**Müşteri ifadesi / Atölye tespiti**

İşlem No./Revizyon numarası:	Değişiklik tipi:
2058480/1	İlk yayın
Not: Eğer revizyon sadece teknik servis bülteninin (TPI) başlığındaki verilerle sınırlıysa bu durumda tablo içeriği değişmez.

Şerit değiştirme asistanı kontrol ünitesinde yazılım adaptasyonu.

**Resim 2:** WiFi / Bluetooth üzerinden alışı yeterli veya yetersiz olması durumunda bilgilendirme sembollerinin örnek görünümü.

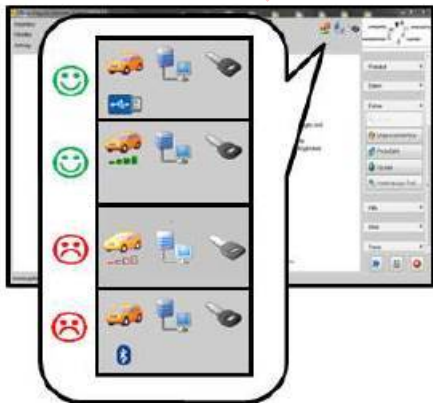
Yetersiz Wi-Fi alışımda bir uyarı görüntülenir (bkz. resim 2) ve USB kablosu kullanılmalıdır.

Flaşlama hem USB kablosu hem de yeterli Wi-Fi sinyali ile gerçekleştirilebilir.

USB kablosunu bağlamak için arıza teşhis yuvasından frekans başlığı dışarı çekilmelidir!
